Panamá, 16 de febrero de 2022
AG-114-22

UNIDAD AMBIENTAL
**INFORME DE EVALUACIÓN DE EsIA CATEGORÍA II "RESIDENCIAL
TIERRAS ALTAS"**

ARAP-CH-CT-007-2022

Ubicación: Corregimiento de Volcán, Distrito de Tierras Altas,
Provincia de Chiriquí.

Ubicación espacial del
Proyecto "RESIDENCIAL
TIERRAS ALTAS

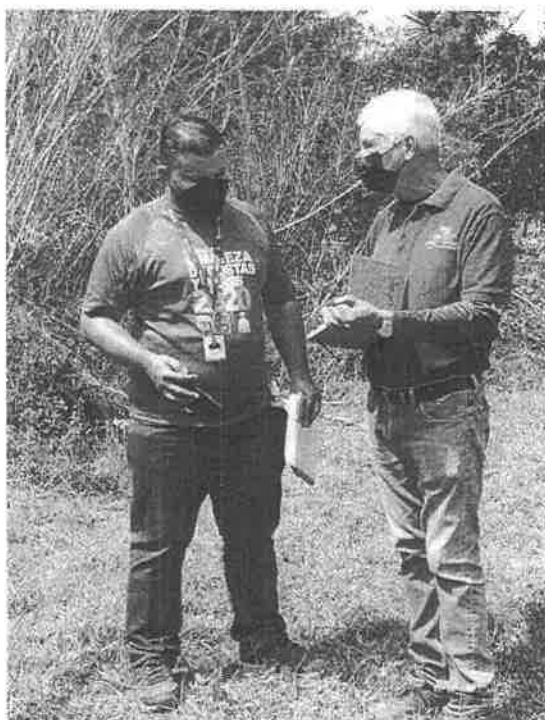
Nos percatamos de la cercanía de la planta de tratamiento con respecto a una de las quebradas dónde se efectuaron estudios de percolación en el verano (febrero) del año 2021.

1. Junto a una de las quebradas se construiría un pozo percolador o pozo de absorción, donde se efectuaría la disposición final del efluente del tanque séptico que sería absorbido hacia el subsuelo.
2. Las pruebas de percolación se hicieron en la estación seca
3. El suelo presenta numerosos signos de escorrentía
4. El mantenimiento de esta planta de tratamiento de aguas residuales, luego que la promotora culmine y entregue el proyecto residencial, será responsabilidad de que entidad?

1. De acuerdo a lo observado, la planta de tratamiento debe reubicarse, de tal forma que se eviten posibles efluentes directos a la quebrada, en el evento que durante la estación lluviosa la capacidad de absorción del suelo se vea comprometida.
2. Se debe presentar una figura legal confiable que garantice el mantenimiento de la planta de tratamiento.

- Solicitamos la reubicación de la planta de tratamiento de aguas servidas la figura que garantizaría el mantenimiento de la misma.
